OGGETTO: OSSERVAZIONI AL REGOLAMENTO DI DISCIPLINA DELLE ATTIVITÀ NEI SITI PAESISTICO CULTURALI SENSIBILI ADOTTATO CON DELIBERAZIONE N.8 DEL 17/04/2014: AMBITO DEL LINIFICIO CANAPIFICIO NAZIONALE DEL COMUNE DI CASSANO D'ADDA

Considerato che la proprietà ha avviato la redazione del Piano di Recupero dell'Ambito di Intervento TS_1 previsto dal Piano di Governo del Territorio del Comune di Cassano d'Adda inerente l'Ex Linificio Canapificio Nazionale, attraverso il supporto tecnico dello studio di Marco Facchinetti con sede in Via Ripamonti 44 nel comune di Milano.

Sovrapposizione tra la tavola di progetto e la scheda degli indirizzi e dei criteri di intervento

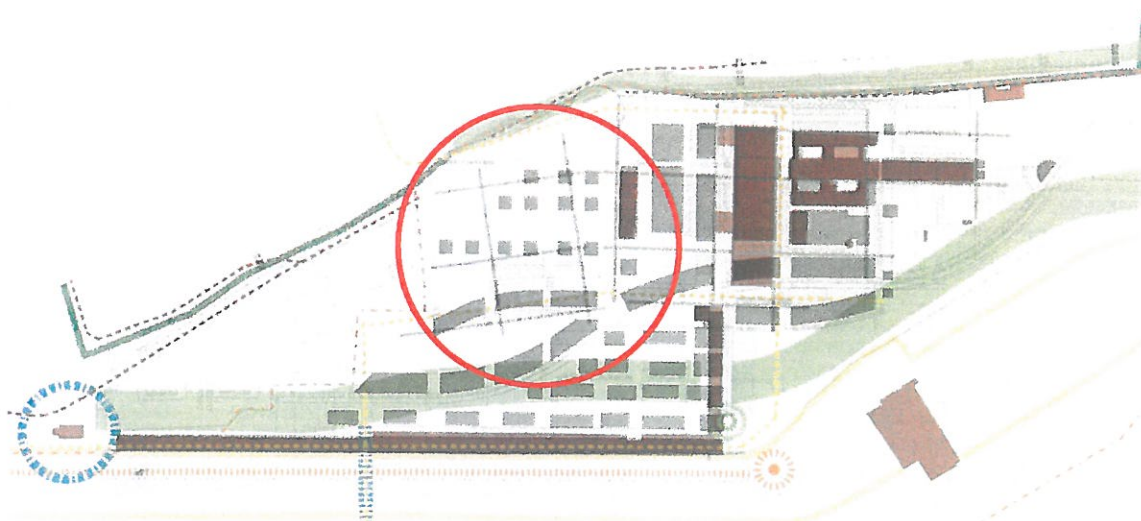
Come precedentemente evidenziato è stata rilevata una parziale incongruenza tra gli allineamenti proposti attraverso la scheda degli indirizzi e il piano di recupero. In particolare l'incongruenza riguarda la parte più a sud del comparto (come dimostrato dalla sovrapposizione effettuata nell'immagine sotto riportata) che nel regolamento segue un orientamento nord-ovest/sud est in contrasto con l'orientamento nord-sud proposto dal progetto:

Sulla base delle considerazioni sopra riportate, si richiede pertanto la rettifica degli allineamenti rappresentati per la parte meridionale del comparto, individuando un orientamento nord - sud sulla base della proposta riportata di seguito:

Rettificata degli Allineamenti morfologici da conservare/recuperare: proposta indicativa

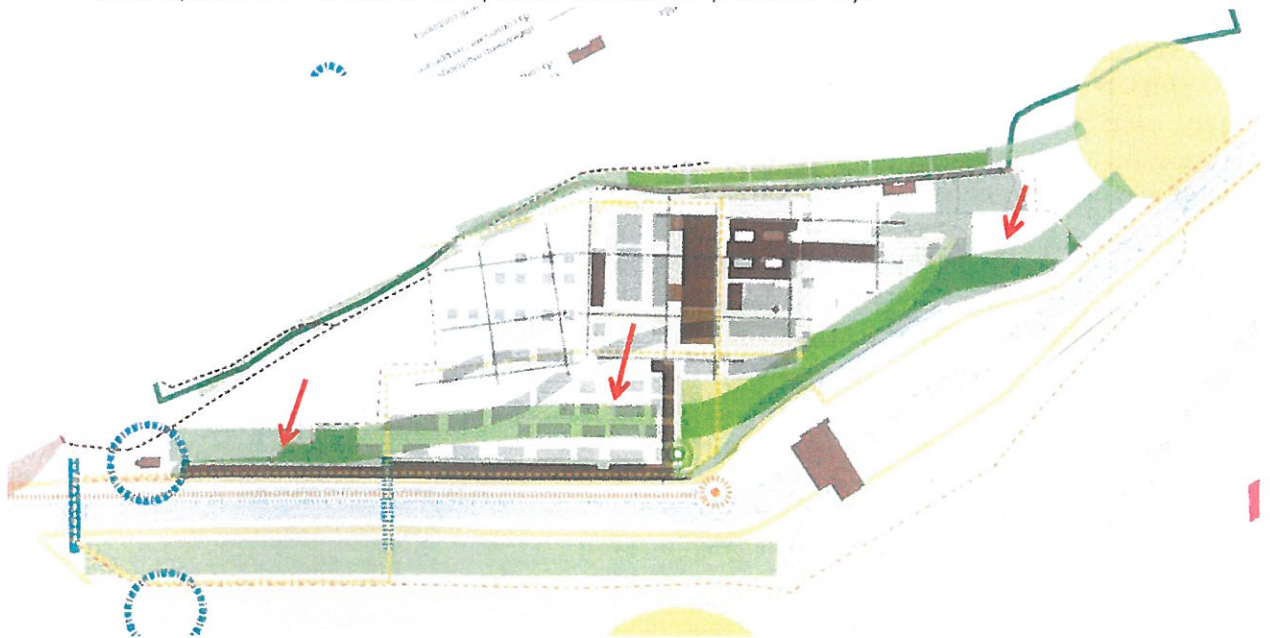
- **Le preesistenze che si localizzano nella parte più ad ovest del comparto non sono considerate dal regolamento del parco quali architetture industriali da mantenere e recuperare.** Appare quindi evidente che il loro orientamento appare secondario rispetto al valore storico degli allineamenti che derivano dalle architetture industriali che lo stesso parco riconosce come elementi di pregio da mantenere e valorizzare nella parte più a nord del comparto, come testimoniato anche dalle cartografie storiche, e che il progetto rispetta nella totalità;

- **Gli allineamenti proposti dal progetto per la parte sud del comparto sono determinati anche dall'orientamento e dagli allineamenti delle corderie** che con il loro sviluppo lineare lungo il canale rappresentano il principale ordine compositivo da considerare e valorizzare nella definizione delle nuove progettualità;

- È importante inoltre evidenziare che **l'andamento sinuoso previsto nella parte centrale del progetto e gli allineamenti considerati dal progetto rispondono alla volontà di mantenere e valorizzare le più importanti preesistenze dell'ambito testimoniate dalle cartografie storiche reperibili (si vedano immagini seguenti) e che evidenziano la predominanza storica degli allineamenti nord - sud e la presenza del "Roggione Cavalchino" quale preesistenza storica.**

Sovrapposizione progetto – tavola degli indirizzi e dei criteri di intervento

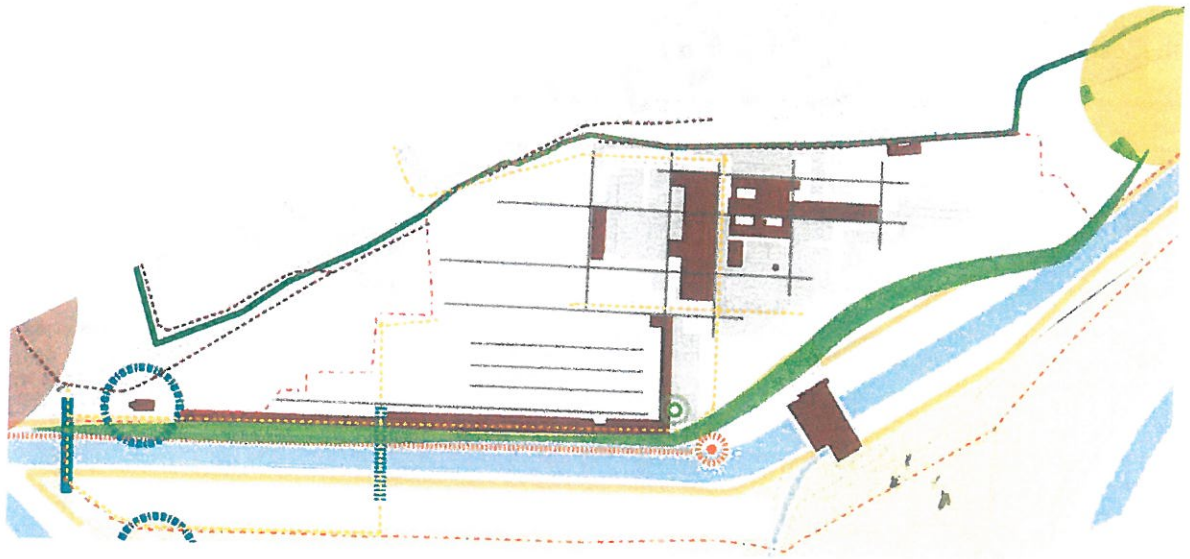
La rappresentazione grafica prevista per la linea verde di continuità lungo il canale utilizza un simbolo grafico molto approssimativo ed ampio che con un movimento sinuoso coinvolge anche le corderie. Il tipo di rappresentazione utilizzata in linea di massima fa presumere una non rigida prescrittività rispetto alla localizzazione prevista per la linea di continuità verde. Tuttavia, pur comprendendo la volontà della scheda progettuale di evidenziare graficamente il livello di integrazione tra la linea verde e le corderie, la sovrapposizione con gli ambiti edificati delle corderie può risultare ambigua e potrebbe generare possibili difficoltà ed incertezze interpretative degli indirizzi contenuti nel regolamento. In linea generale comunque il piano di recupero concorda e soddisfa pienamente gli indirizzi progettuali del regolamento prevedendo una corretta valorizzazione del water front e un nuovo livello di fruibilità del margine del canale, portando alla creazione di un'area a disposizione del parco e dello stesso comune di Cassano d'Adda.

Si richiede pertanto che il simbolo grafico utilizzato per la rappresentazione della linea verde di continuità riferita al margine orientale del comparto venga modificata, utilizzando un simbolo di ampiezza variabile ed evitando la netta sovrapposizione con l'ambito delle corderie al fine di escludere eventuali difficoltà ed incertezze interpretative degli indirizzi progettuali del regolamento. Si riporta di seguita la proposta di rettifica richiesta.

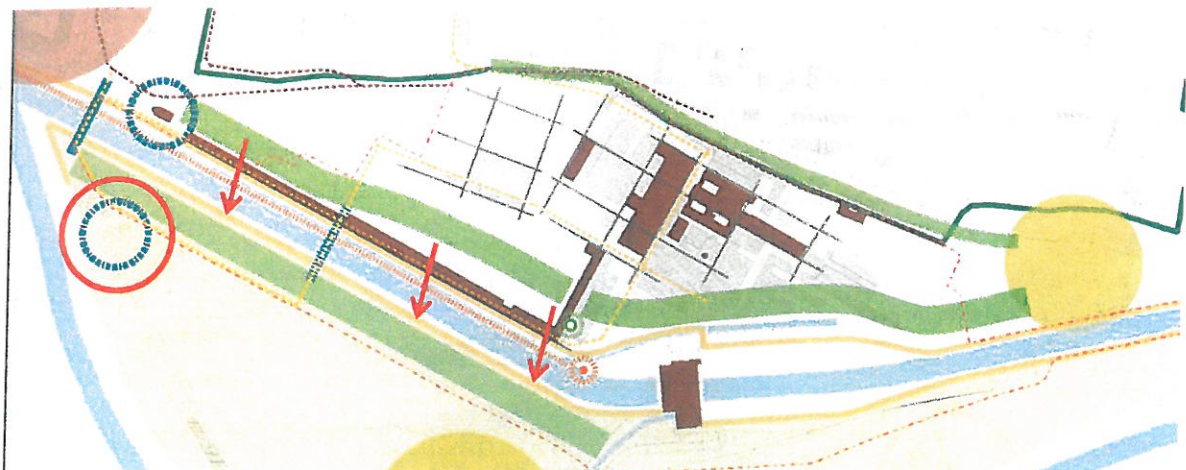
Il regolamento richiede che il progetto per la valorizzazione dell'Isola Borromeo preveda entro la fascia che fronteggia il canale, un nuova area fruibile ed attrezzata, da intendersi quale opera di compensazione ambientale, da realizzare a completamento dei servizi già esistenti, all'interno della quale dovrà trovare definizione anche il **nuovo ponte di attraversamento sul canale (PAG.16)**.

Il piano di recupero attualmente in fase di definizione non prevede nessun tipo di valorizzazione per la fascia prospiciente al canale sull'Isola Borromeo poiché l'intervento interessa aree che non ricadono nelle proprietà dello scrivente. Tuttavia si ritiene che la mancata progettazione del margine dell'Isola Borromeo non venga in questo modo esclusa dal recupero del sito, ma piuttosto venga esclusivamente rimandata ad una successiva fase di progettazione che potrà in ogni caso conformarsi al Piano di Recupero in oggetto e coordinato adeguatamente in un unitario progetto di valorizzazione urbanistica da parte dell'Amministrazione Comunale. Da sottolineare inoltre che il previsto ponte di attraversamento del Canale individuato dal Piano di Recupero in fase di redazione, oltre a soddisfare gli indirizzi previsti dal regolamento, consente la realizzazione di un forte elemento di connessione proprio a supporto della futura valorizzazione dell'Isola Borromeo.

Riconoscendo quindi l'importanza dell'attivazione di un progetto unitario **si richiede** di considerare la co-presenza di differenti proprietà private all'interno dell'ambito e si richiede quindi che il regolamento, tenuto conto del difficile coordinamento tra i diversi privati, consideri la possibilità di attivare il progetto di valorizzazione della fascia prospiciente il canale all'interno dell'Isola Borromeo anche in fasi successive, sempre in coerenza con i progetti presentati e in fase di definizione che interessano l'ambito del Linificio e sulla base di una unitaria valorizzazione urbanistica che sarà adeguatamente coordinato dall'Amministrazione Comunale.

Sovrapposizione progetto – tavola degli indirizzi e dei criteri di intervento

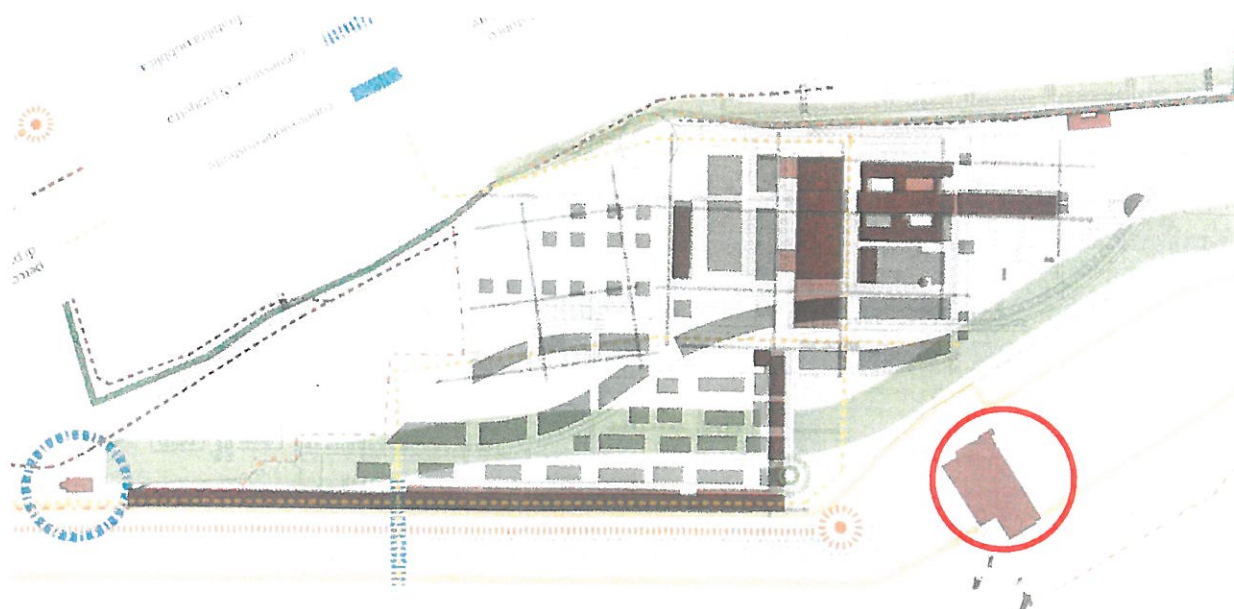
Il Piano di Recupero dell'ambito del Linificio in fase di definizione non prevede particolari indicazioni di recupero e valorizzazione della Centrale Rusca poiché la stessa non ricade nelle proprietà dello scrivente. Tuttavia è bene ricordare che il progetto armonizza adeguatamente le nuove progettualità con le preesistenze considerando costantemente le sinergie che il comparto genera con l'intorno, ed in particolare con il territorio del Parco e con il territorio del Comune di Cassano d'Adda. La differente proprietà delle aree relative alla centrale Rusca non consente attualmente la possibilità di prevederne il recupero e la valorizzazione. Tuttavia anche in questo caso, ciò non esclude la possibilità che il recupero della stessa venga concretizzato in fasi successive, in totale coerenza con il progetto esistente e sulla base di un progetto unitario che l'Amministrazione Comunale potrà coordinare nel modo che riterrà più idoneo.

Si richiede pertanto, anche in questo caso, che il regolamento, tenuto conto del difficile coordinamento tra i diversi privati, consideri la possibilità di prevedere il recupero e la valorizzazione della centrale Rusca anche in fasi successive, ma sempre in totale coerenza con il progetto esistente e sulla base di una unitaria valorizzazione urbanistica che sarà adeguatamente coordinato dall'Amministrazione Comunale.

**CONFRONTO TRA GLI INDIRIZZI PROGETTUALI DEL
REGOLAMENTO ED IL PROGETTO: SINTESI DELLE PRINCIPALI
CONGRUENZE ED INCONGRUENZE RILEVATE**

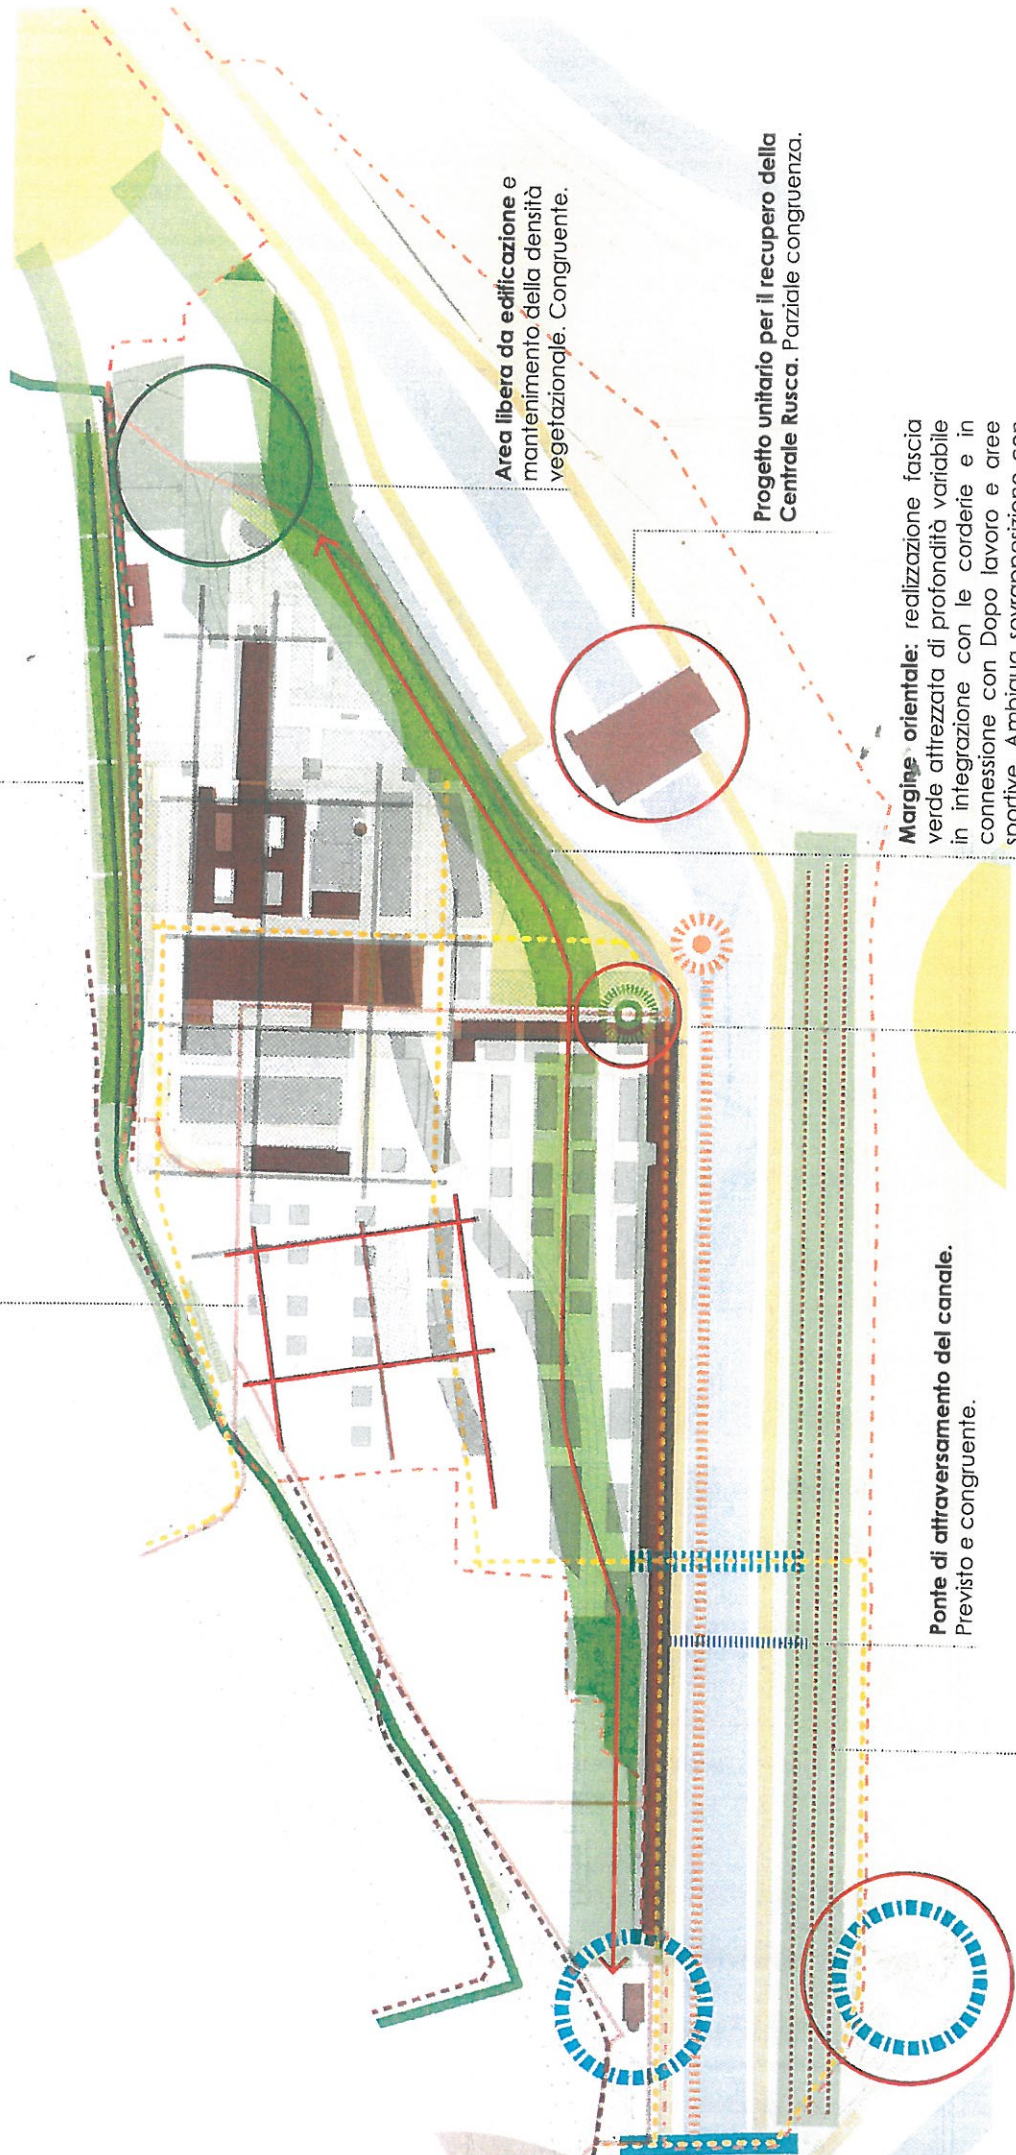
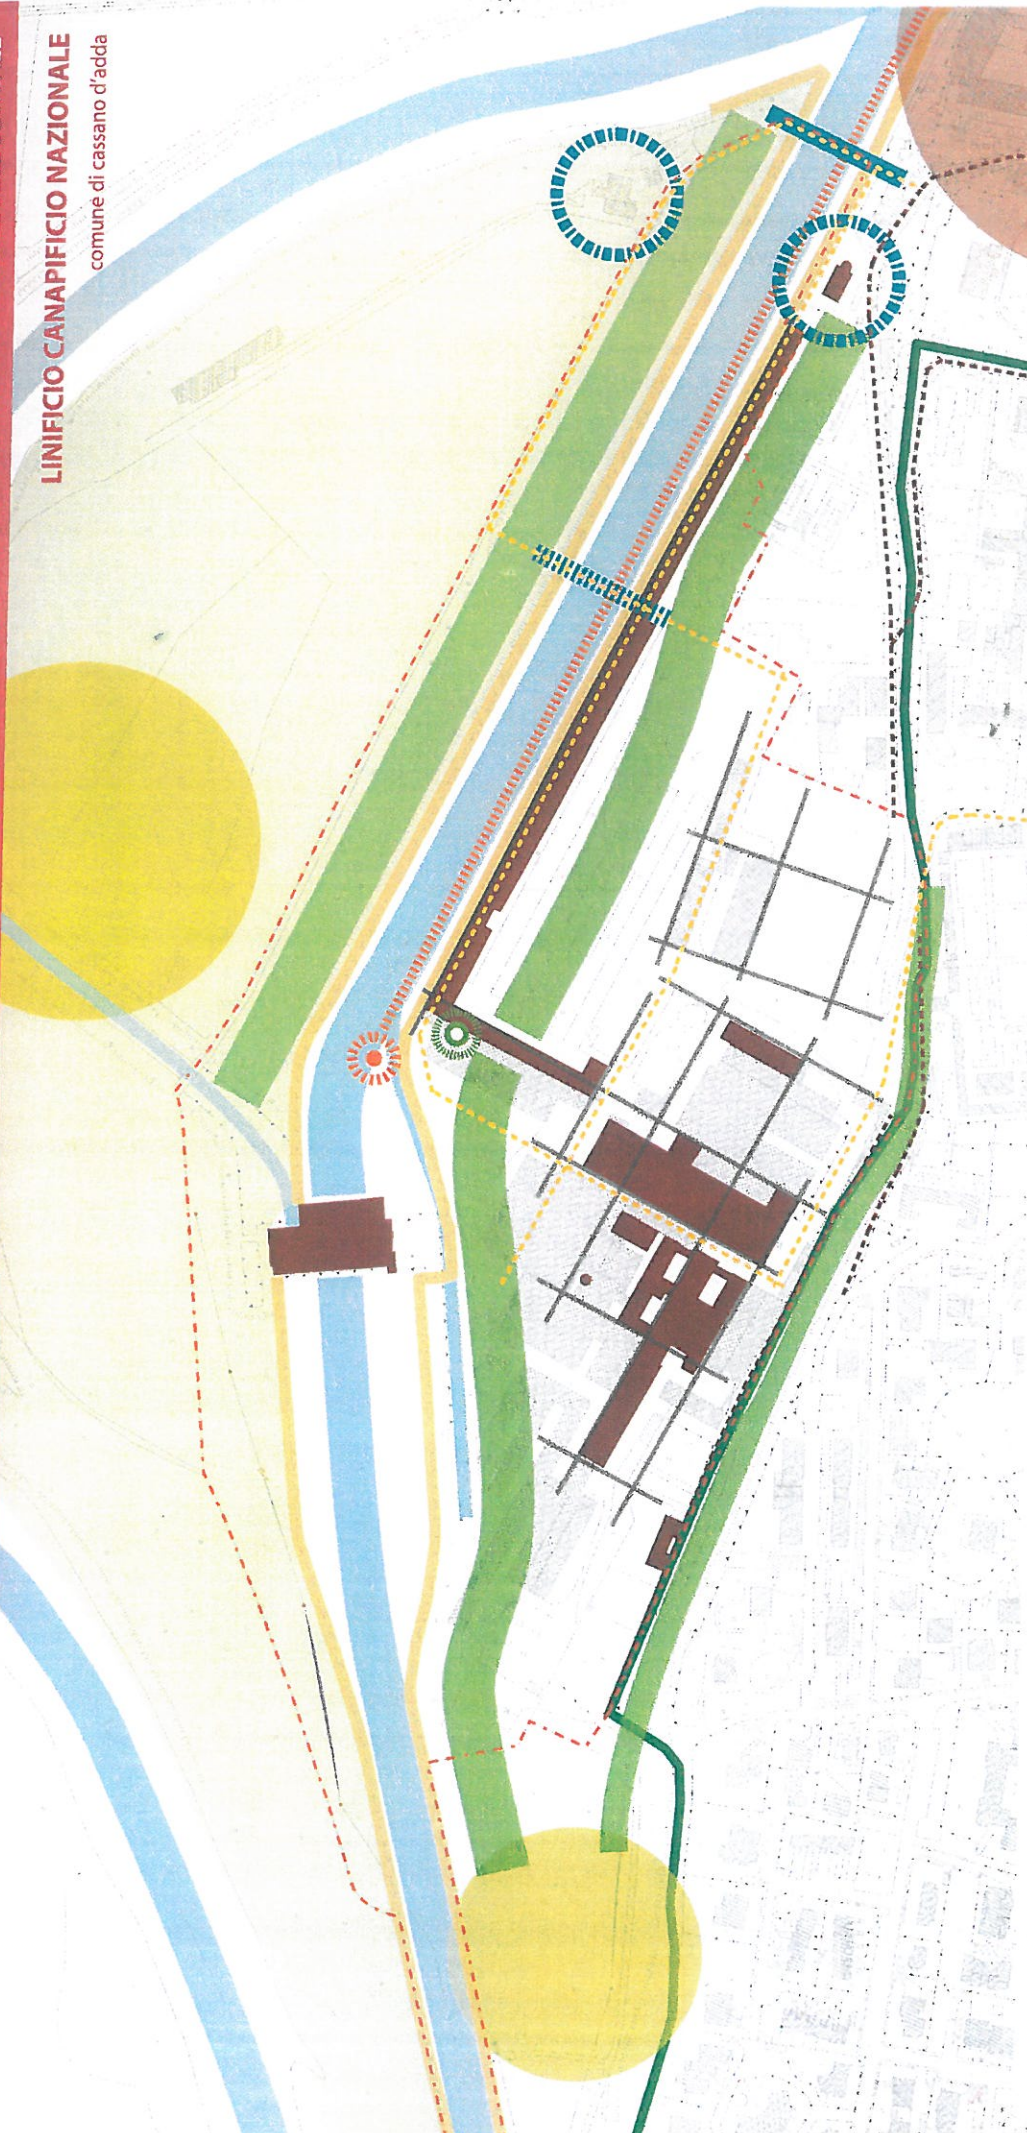
Alineamenti non congruenti con il
progetto. Congruenza parziale.

Progetto unitario per il recupero della
Centrale Rusca. Parziale congruenza.

Margine orientale: realizzazione fascia
verde attrezzata di profondità variabile
in integrazione con le corderie e in
connessione con Dopo lavoro e aree
sportive. Ambigua sovrapposizione con
le Corderie. Parzialmente congruente.

Punto Parco nelle corderie. Non
congruente con la localizzazione nel
progetto.

Creazione area di fruizione pubblica
lungo il canale sull'Isola Borromeo. Non
prevista dal progetto. Incongruente.
